LED WB360(CYL-G211)仕様変更のご案内

このたび、使用部品の生産終了に伴い、「LED WB360」(アイテム No.:CYL-G211)の仕様を変更させていただくことになりました。新仕様への切り替えは在庫がなくなり次第実施いたします。

【変更点】

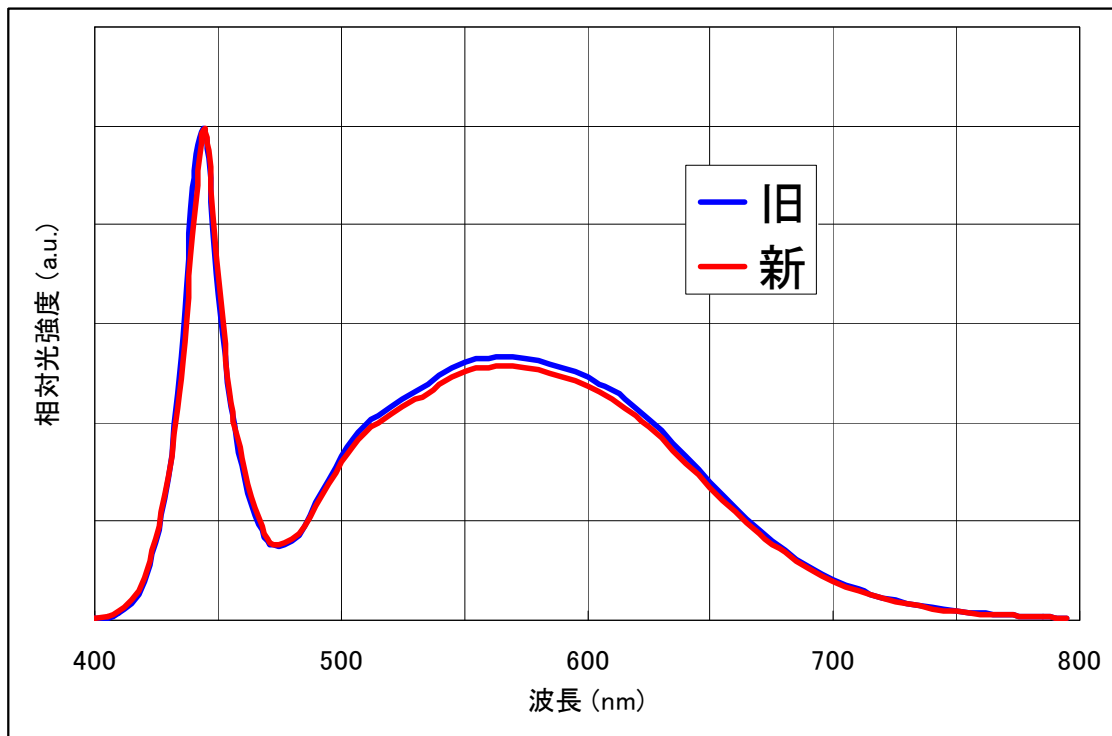
変更前	変更後
照度 (lx:ルクス)	420 lx/1m 1600 lx/0.5m MAX※	400 lx/1m 1400 lx/0.5m MAX※
光束 (lm:ルーメン)	940 lm	820 lm
発光効率 (lm/w)	85.5 lm/w	74.5 lm/w
発行面 材質	ポリカーボネート	アクリル

※調光最大での値です。
